H O T Ă R Ă R E
privind aprobarea Planului Urbanistic de Detaliu -
Construire locuință unifamilială P+E, str. Meteor nr. 69E

AVIZ
Nr. *1111* din *14.11.2019*

pentru **P.U.D – Construire locuință unifamilială P+E, str. Meteor, nr. 69E**
generat de imobilul cu nr. cadastral 270815

P.U.D. – Construire locuință unifamilială P+E
str. Meteor nr. 69E
Nr. 654094/17.12.2019
(nr. cerere H.C.L.)

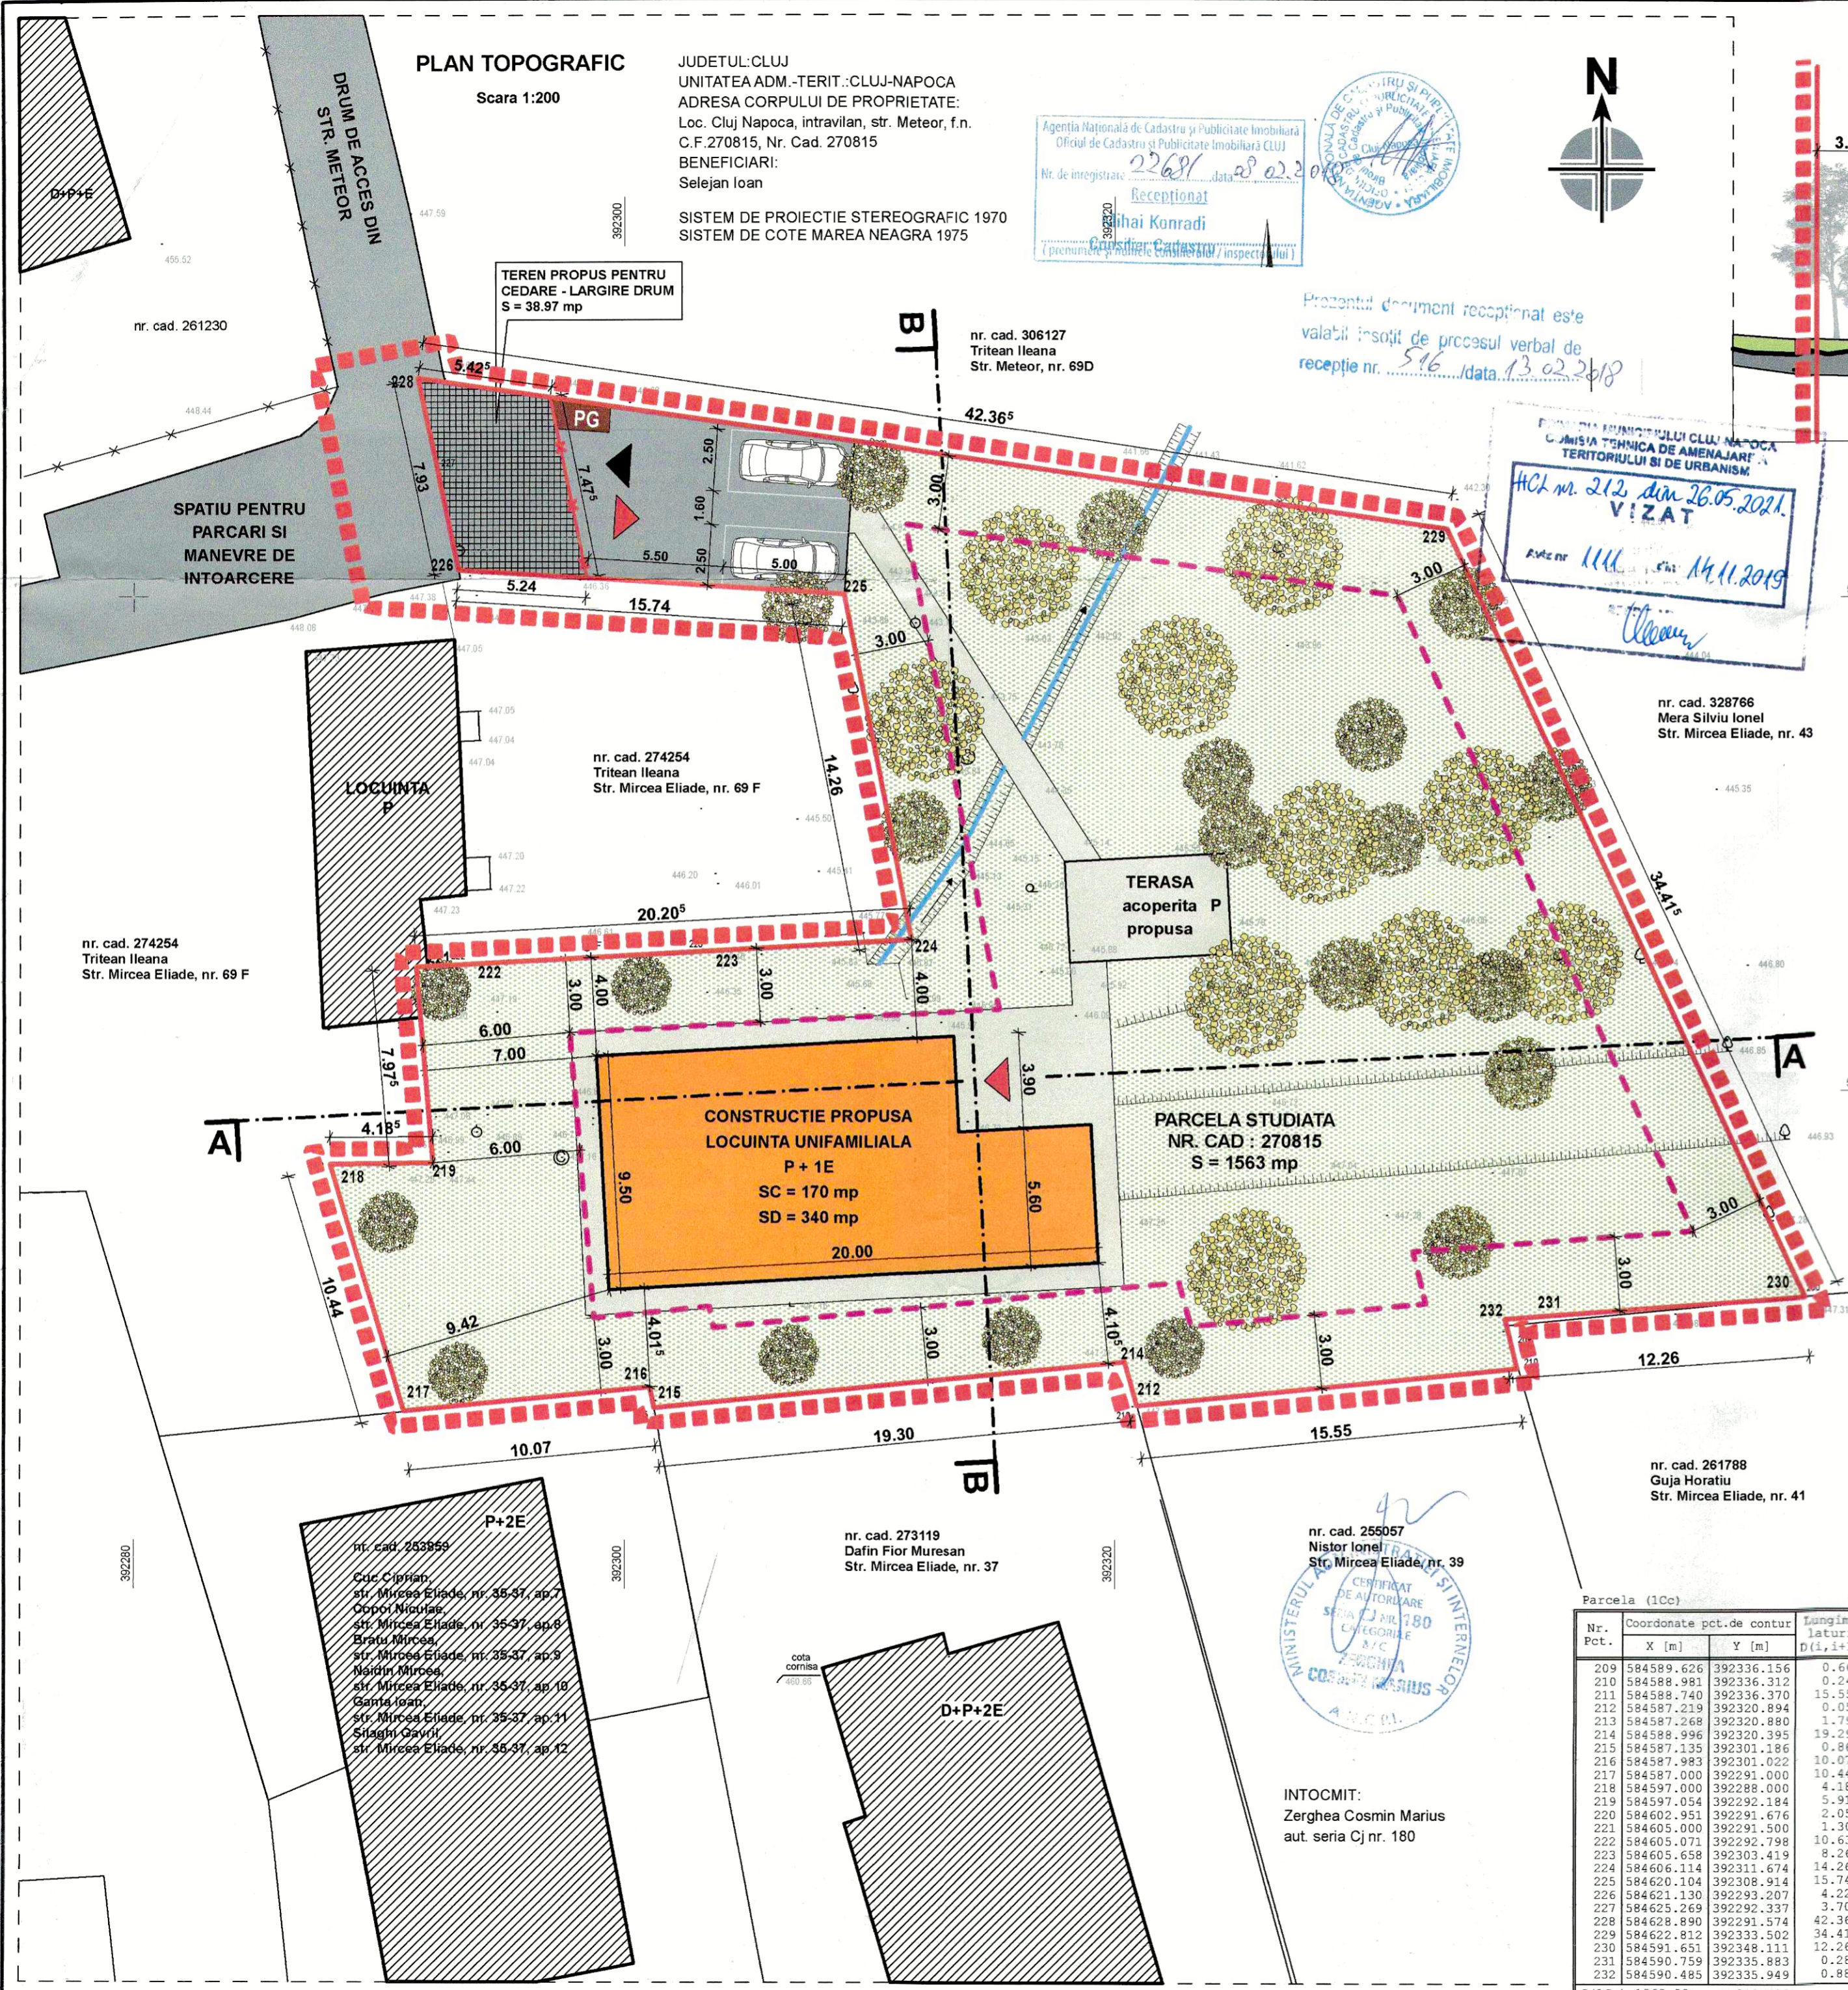
SUNT DE ACORD CU CONSTRUIREA IMOBILULUI DE PE STR. METEOR NR. 69 E, ÎN
CONDIȚIILE ÎN CARE ACESTA NU-ȚI AFECTEAZĂ SUPRAȚATA DE TEREN ȘI IMOBILUL
SITUAT PE STR. METEOR NR. 69 F, CONSTRUIT PE BAZA UNUI PLAN ÎN ANUL 1956 DE

CĂTRE PĂRINȚII MEI IAR PROPRIETARUL DE DREPT ESTE FIICA MEA TRITEAN
MARIA-ILEANA (PERSONĂ CU DIZABILITĂȚI), ȘTIIND CĂ ACEST LUCRU DE CĂRE SE ÎNURMA
MĂSURĂȚORILOR FĂCUTE GREȘIT SUPRAȚATA DE TEREN PE CARE URMEAZĂ SĂ SE
CONSTRUIEȘCA IMOBILUL SE SUPRAPUNE PARȚIAL CU SUPRAȚATA DE TEREN ȘI IMOBILUL
HOSTRO

- Conform informațiilor obținute de la Oficiul de Cadastru și Publicitate Imobiliară Cluj, atât suprafața cât și conturul imobilului situat pe str. Meteor nr. 69E este determinat în planul de proiecție Stereo 70, care se regăsește și în extrasul de carte funciara nr. 270815 pentru nr. cadastral: 270815.
- În baza Certificatului de Urbanism nr. 6078/2017 emis de către Primăria Cluj Napoca, s-a întocmit documentația cadastrală în scopul elaborării PUD și s-a obținut Procesul Verbal de Recepție cu nr. 516 din 13.02.2018 precum și planul topografic avizat de OCPI Cluj, care a fost suportul de lucru pentru elaborarea documentației de urbanism în discuție. De asemenea se menționează faptul că toate studiile, avizele și aprobările solicitate prin Certificatul de Urbanism, și care, în urma verificărilor făcute în teren și nu numai, au fost emise cu răspuns favorabil și necondiționat.

Prin urmare, afirmația cu privire la suprapunerea imobilelor, în acest caz, nu este susținută și dovedită prin acte cu valoare juridică, iar contestarea unei documentații de măsurători realizate de către o persoană autorizată și avizată de OCPI se poate face doar în conformitate cu dispozițiile din Legea Cadastrului și a Publicității Imobiliare nr.7 / 1996, actualizată și republicată în Monitorul Oficial.

Revenind la documentația PUD care face obiectul discuției, conform planșei de reglementări urbanistice, perimetrul constructibil propus are o retragere de minimum 3 metri față de limita de proprietate, iar construcția propusă respectă o retragere de jumătate din înălțimea la cornișă, respectiv este amplasată la o distanță de minimum 4 metri față de limita de proprietate cu care se învecinează imobilul situat pe strada Meteor, nr. 69F.

În concluzie prevederile documentației PUD pentru construirea locuinței unifamiliale P+E cu amplasamentul în municipiul Cluj Napoca, str. Meteor, nr. 69E, nu afectează proprietățile vecine.
